Anhörungsverfahren im Wirtschaftsausschuss des Landtages von Schleswig-Holstein am 29. April 2021

380kV-Leitungsvorhaben Ost der TenneT

Schleswig-Holsteinischer Landtag
Umdruck 19/5706

Abbildung 9: Übersicht Korridornetz nach Abschichtung, Bildung von Abschnitten anhand der Gelenkpunkte (s. Karte im Anhang)

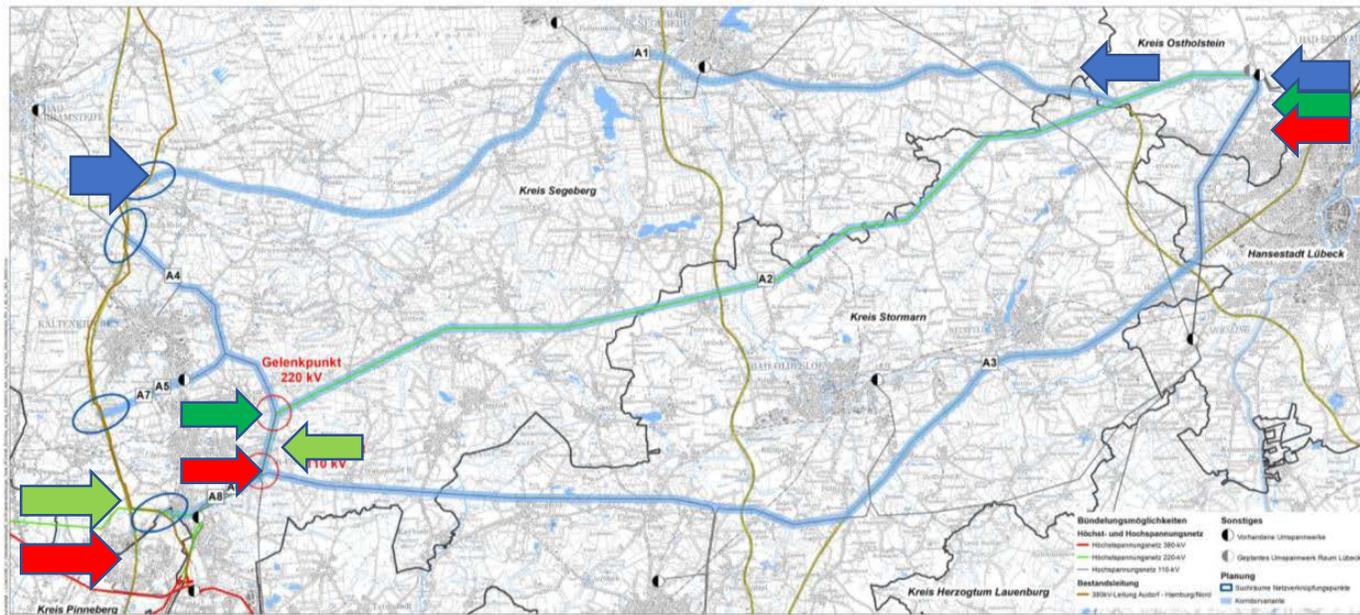
Die Trasse A1 ist die mit weitem Abstand am wenigsten belastende Trasse für das Schutzgut Mensch und unter Berücksichtigung des Baues der BAB A20 auch aller anderen Schutzgüter. Alleine die Belastung der Emissionsart Lärm bedingt es, dass die Bundesautobahn A20 weit genug von den Wohnlagen zu bauen ist. Eine 380-kV-Freileitung im Korridor der BAB A20 müsste dementsprechend zu keinerlei weiteren Belastungen der Schutzgutes Mensch führen und somit in dieser Kategorie die Einstufung ++ erhalten.

Für das beantragte Vorhaben sind sie Einwände vollkommen vernachlässigbar, da ja die BAB 20 alle diese Konfliktpotentiale schon durch sich selber auslöst und somit eine zusätzliche Belastung des Schutzgutes Tier/Pflanzen nicht eintritt. Aus diesem Grund muss die Verknüpfung V1 in dieser Kategorie die Bewertung (++) erhalten.

Die Verknüpfung V1 löst weit überwiegend erhebliche Auswirkungen auf das Landschaftsbild aus.

Diese Aussagen sind nicht nachvollziehbar.

Aus diesem Grund muss die Verknüpfung V1 in dieser Kategorie die Bewertung (++) erhalten.

Abbildung 10: Erdkabelvarianten Henstedt Ulzburg

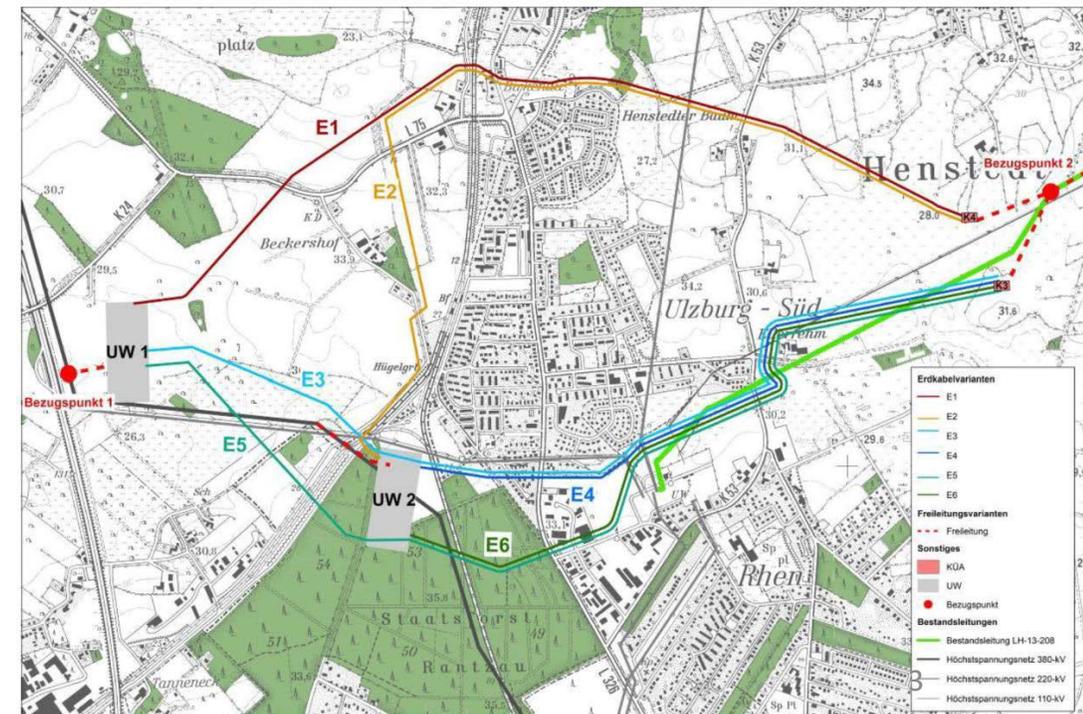
Warum lehnen wir das Erdkabel auf der Trasse E1 ab?

Die Grundannahme einer technischen Realisierbarkeit der Unterquerung der Pinnaugewässer sowie von AKN-Bahntrasse und Hamburger Straße für 12 Leitungen halten wir auf der Basis hierzu bislang vorliegender Erkenntnisse zum Untergrund für falsch.
